**Avis délibéré de la Mission régionale d'autorité environnementale  
de Nouvelle-Aquitaine sur le projet de mise en compatibilité par  
déclaration de projet du Plan Local d'Urbanisme intercommunal  
(PLUi) de la communauté de communes du Pays-Grenadois (40)  
pour permettre la construction d'installations agrivoltaïques**

n°MRAe 2023ANA41

dossier PP-2023-13946

**Porteur du Plan** : communauté de communes du Pays Grenadois  
**Date de saisine de l'Autorité environnementale** : 17 mars 2023  
**Date de la consultation de l'Agence régionale de santé** : 27 mars 2023

Figure n°6: parcelles évitées (source : volet naturel page 218)

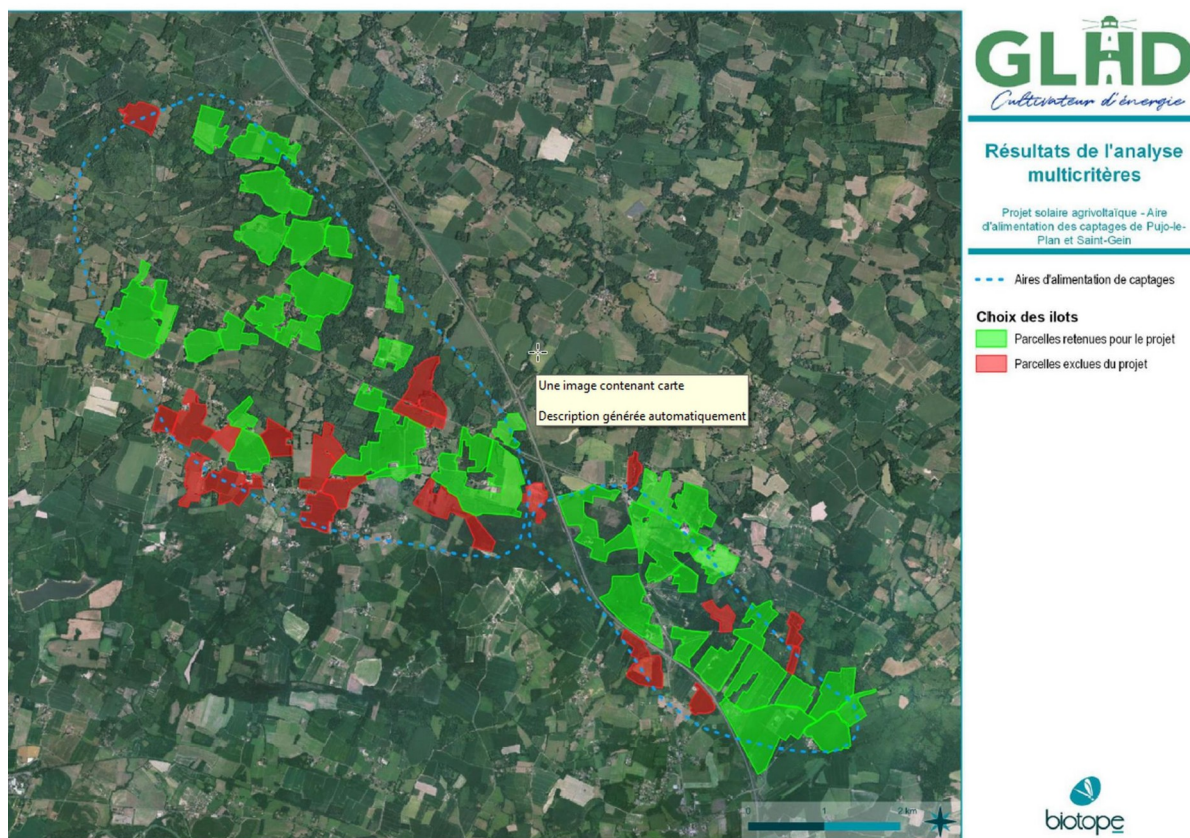
Les relevés réalisés dans les ZIP sont inégalement répartis et le dossier ne permet pas d'appréhender cette répartition.

La MRAe recommande d'apporter des précisions méthodologiques sur le choix de la localisation des relevés pédologiques. Elle recommande de redéfinir le contour des zones humides identifiées et de mieux justifier leur évitement. Elle recommande par ailleurs de quantifier les incidences résiduelles du projet après application des mesures d'évitement et de réduction, en tenant compte notamment des fonctionnalités des zones humides, et de prévoir des mesures de compensation en cas d'incidences non nulles.

Figure n°8 : incidences sur les fonctionnalités écologiques (source volet nature page 348).

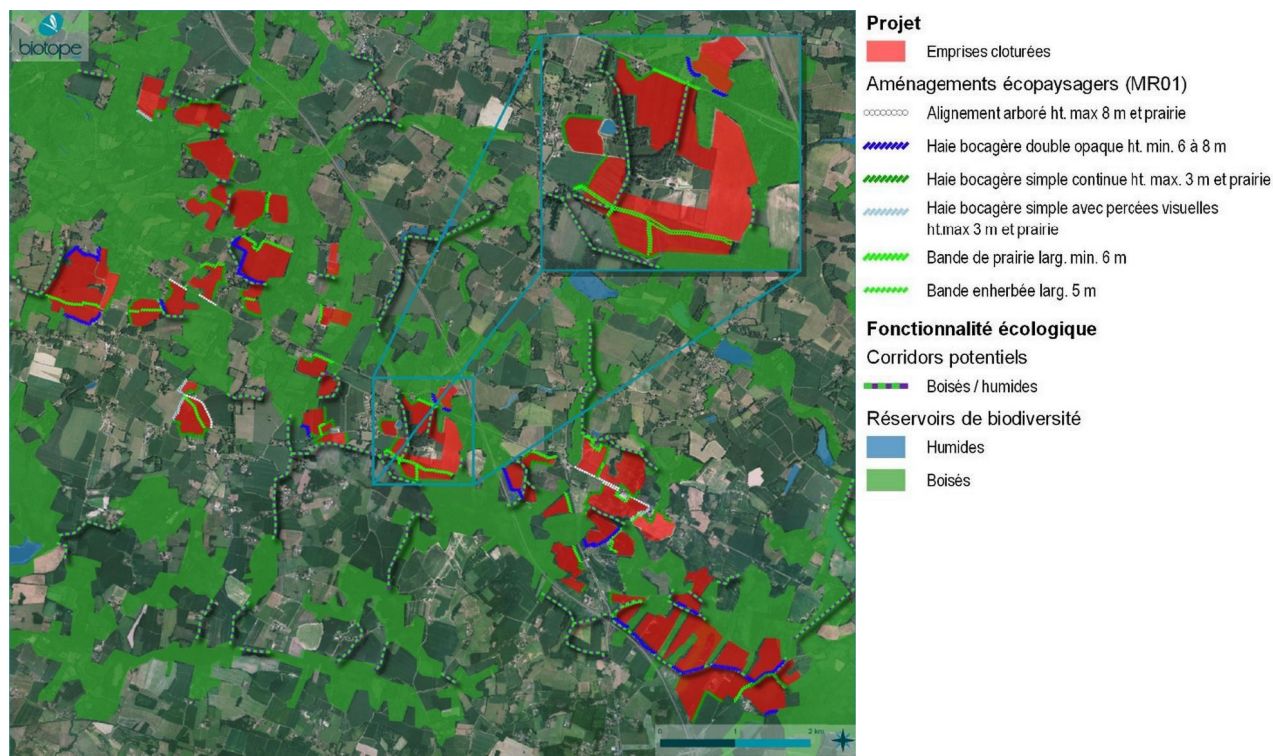
Le mémoire en réponse à l'avis de l'Ae précise que 51 permis de construire ont été déposés par l'association PATAV dans le cadre du projet qui nécessite le défrichage de cinq îlots sur la commune de Maurrin, pour une superficie d'environ deux hectares. Ces incidences s'ajoutent à celles liées aux obligations légales de défrichage (OLD) en lisière de forêt, faisant pressentir des incidences significatives vis-à-vis des chiroptères. En outre, les incidences liées aux OLD (estimation des surfaces concernées, impact sur les milieux) ne sont pas évaluées.

**La MRAe recommande, au regard des dispositions de l'article L. 414-4 VI du code de l'environnement, de confirmer l'absence d'incidence significative dommageable sur le réseau Natura 2000, en particulier les chiroptères et coléoptères à l'origine de la désignation des sites proches du projet. Cette évaluation doit prendre en considération l'effet de l'ensemble des actions attachées au projet, comme les OLD.**
